Dodatek č. 13

Tímto Dodatkem se mění rozsah prací na díle s názvem „**REKONSTRUKCE OBJEKTU Č. P. 200 K. Ú. STRAŠNICE NA ZÁKLADNÍ ŠKOLU PRAHA 10 - STRAŠNICE**“, a to následovně:

Změnový list č. 22 (ZL)

Změna vyvolaná / požadovaná: Zhotovitelem / Objednatelem	Číslo změnového listu: 22
Profese / konstrukce: Hrubé podlahy / výkopy	Datum vydání: 11.12.2024
Stavební objekt: 02.1.1 - Podlahy - bourání + nový stav VON - VRN+ON	Název změny: Založení hrubé podlahy gastro 1PP

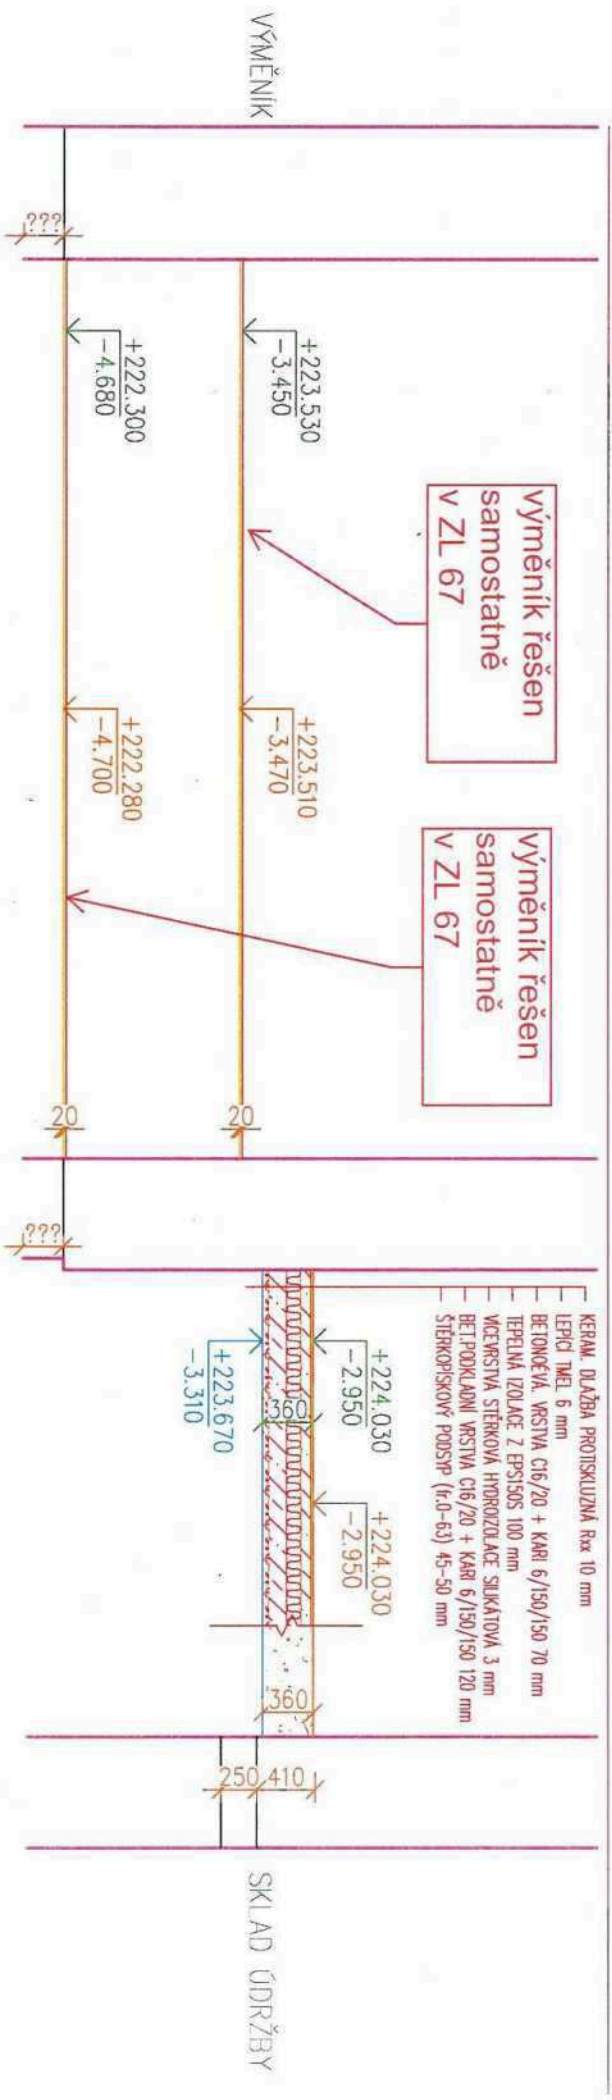
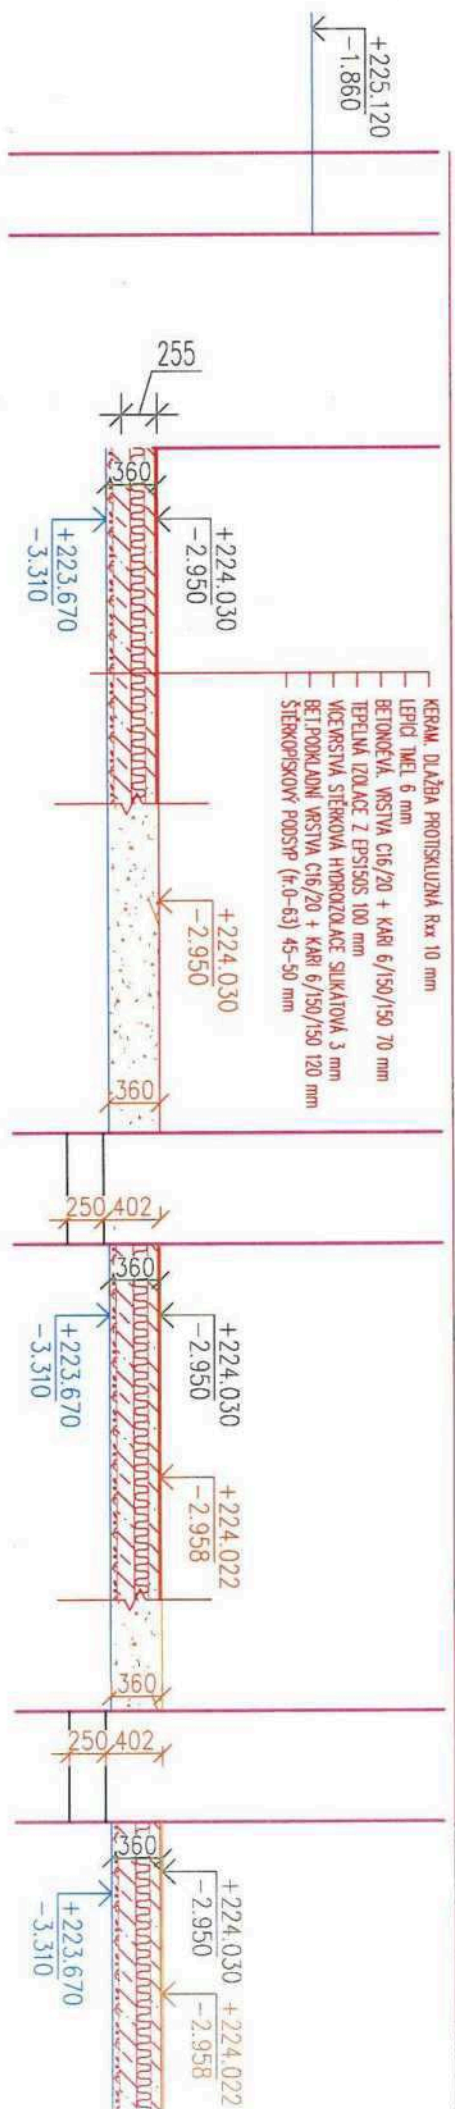
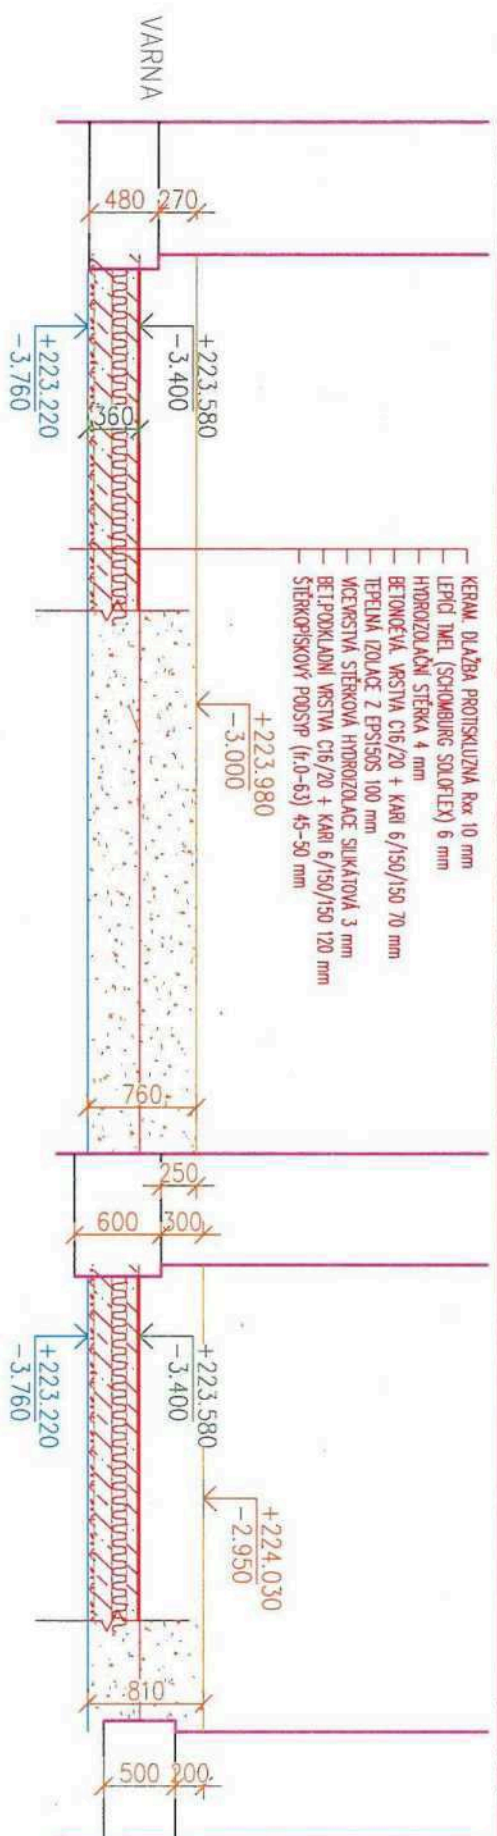
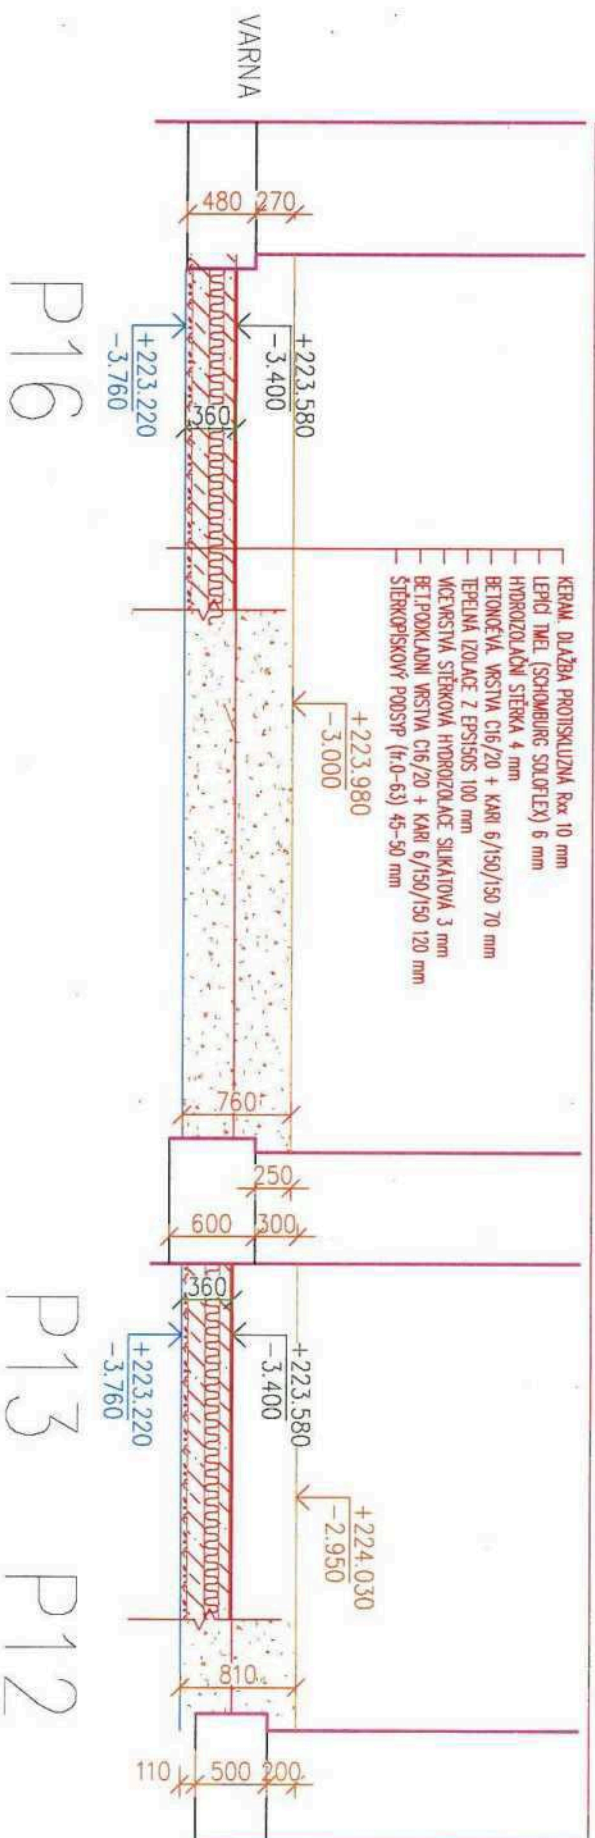
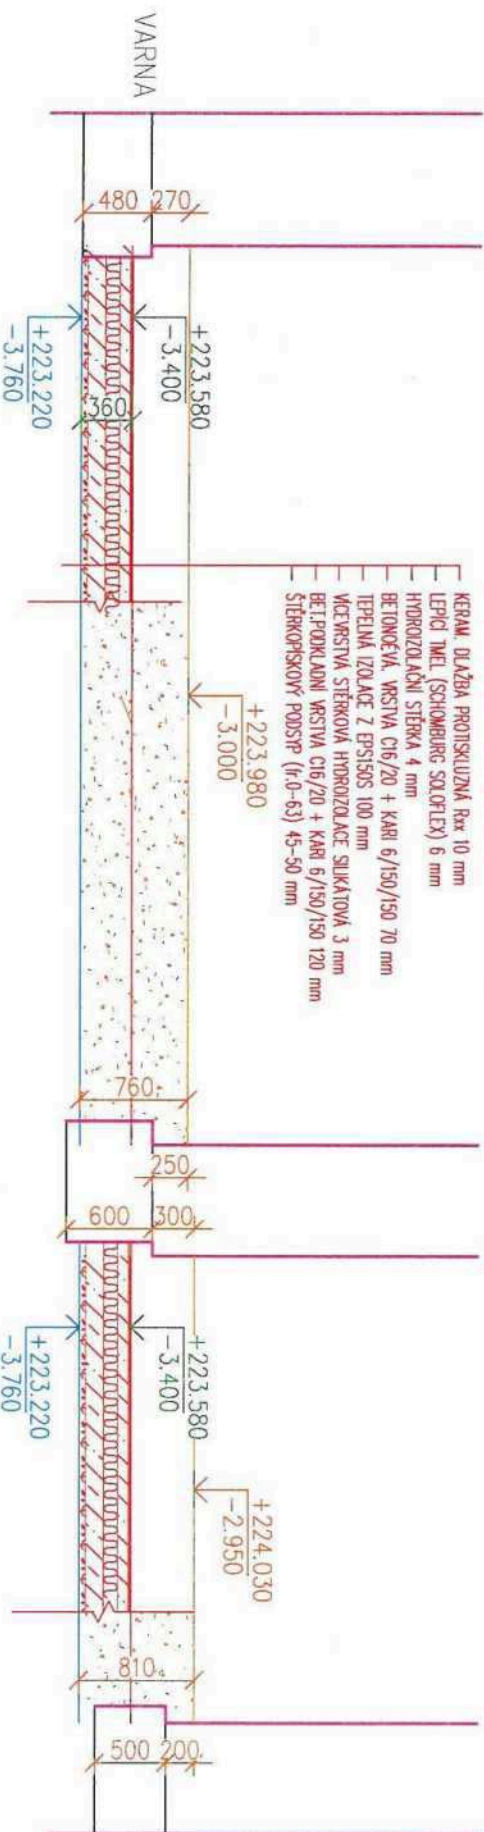
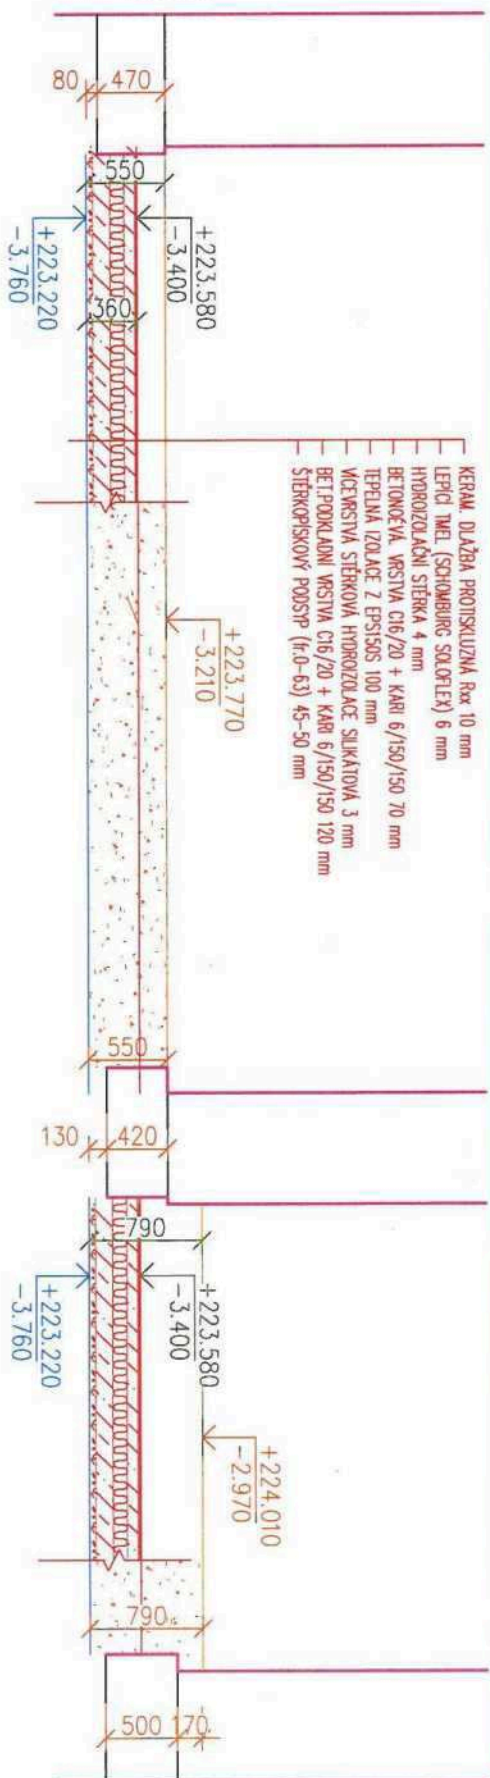
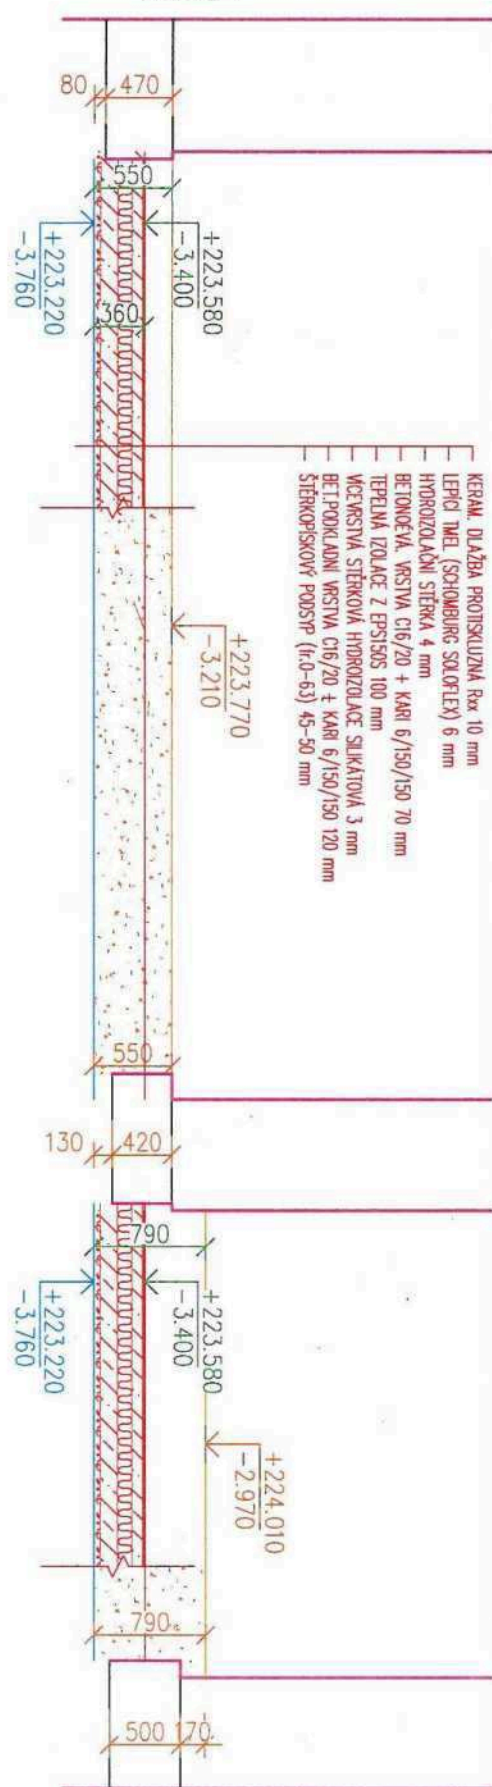
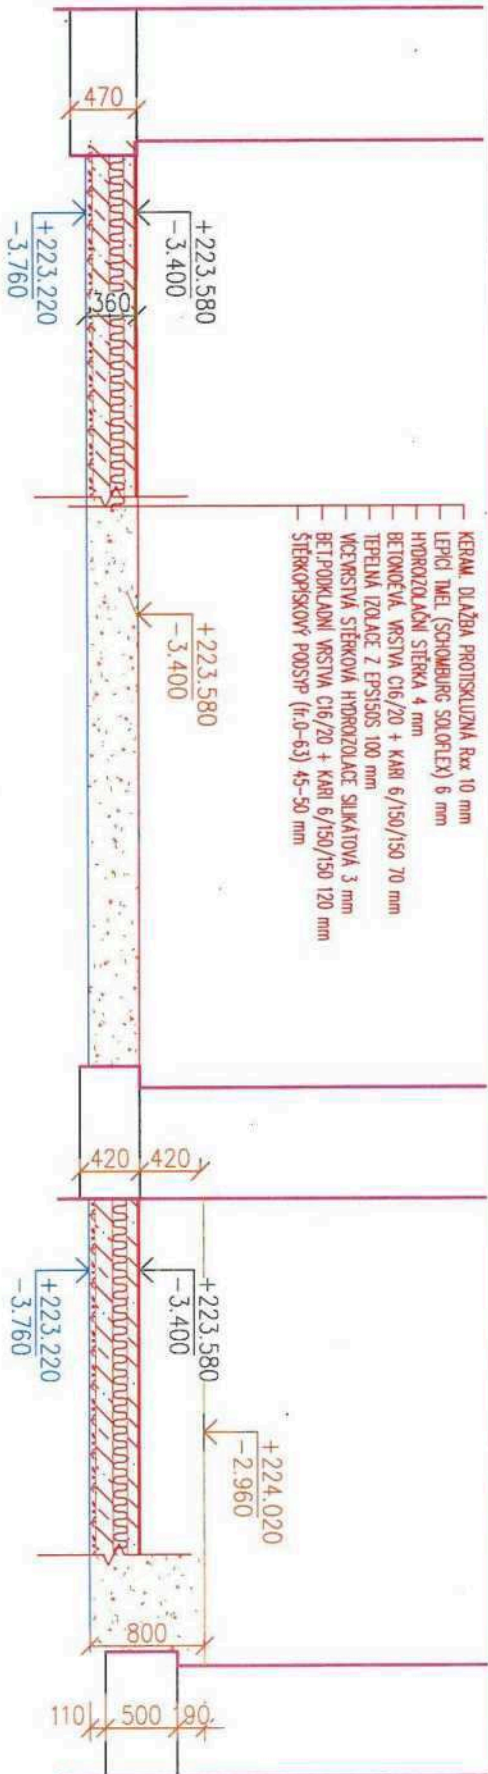
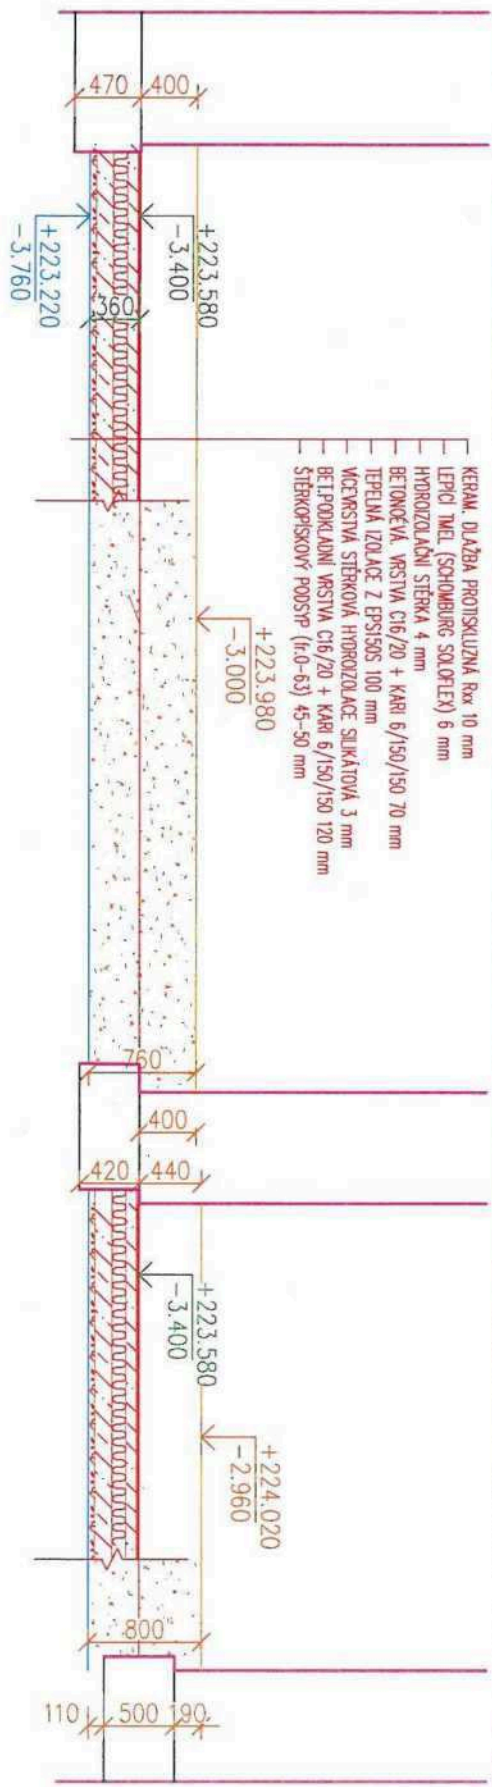
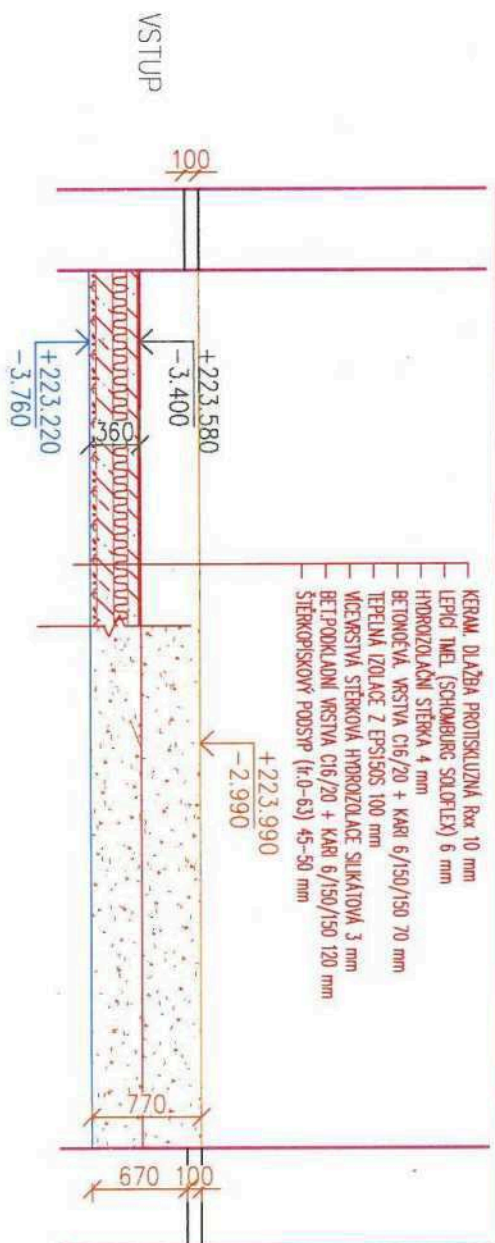
5. Upravená tabulka podlah 1.PP v části gastrotechnologie, kterou zasílám v příloze reflektuje hlubší výkop, který byl v některých místech proveden v návaznostech na výkresy demolice. Dále přikládám pomocné řezy

podlah na kterých je vidět původní a nová úroveň podlah, dále je zde viditelné rozšíření základových konstrukcí.
